Controle verslag van elektrische installaties op laagspanning en op zeer lage spanning

REF. 88/2021/80819/02:1

DATUM VAN CONTROLE 01/10/2021 AGENT Philippe Da Silva
ADRES VAN CONTROLE general eisenhower 177 (verdieping 2eme) - 1030 Bruxelles TYPE CONTROLE Controlebezoek verkoop oude installatie (8.4.2.)

BESLUIT : NIET CONFORM

Elementaire situatieschets en samenvattende beschrijving van de borden

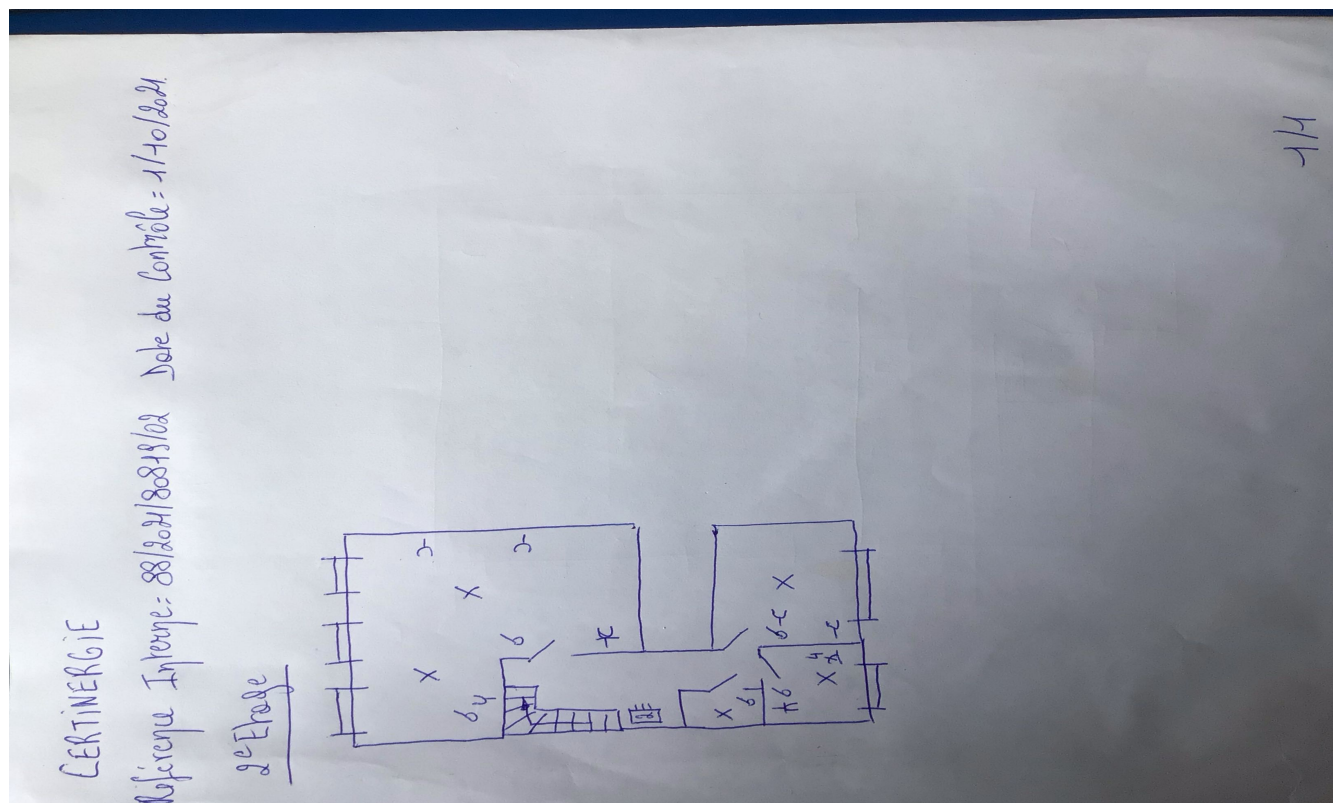
Conformiteit eendraadschema's en situatieplan			Niet OK	Aantal verdeelborden	2	Aantal stroombanen	1 + 1
Kringen	TD1 1x 2P	TD2 1x 3P					
Bescherming	MJ 16A	MJ 16A					
Sectie (mm²)	2,5	1,5					
Conclusie	OK	OK

De funderingen dateren van	Vóór 1/10/1981	Hoofd differentieelstroominrichting	afwezig
Aardverbindingssysteem	Staven - Gemeenschappelijke aardverbinding	Differentieelstroominrichting vochtige ruimtes	afwezig
Aardingsweerstand (Ω)	37,9	Bevestiging / Staat / Verslechtering materiaal	Niet OK
Gelijkvormigheid v/d equipotentiaal en de PE	Zonder voorwerp	Visuele controle vaste of mobiele materiaal	Niet OK
Aardingscontinuïteit	Niet besluitende	Bescherming tegen rechtstreekse aanraking	Niet OK
Foutlus controle	Zonder voorwerp	Algemene isolatieweerstand (MΩ)	3,51
Bescherming tegen onrechtstreekse aanraking	Niet OK	Overeenstemming tussen hoofddifferentieel - aarding	Niet OK
		Overeenstemming beschermingsinrichtingen - doorsneden	OK
De defekte stopcontacten zijn gevestigd in		prise salon 2eme etage - prise cuisine 2eme etage - prise grenier
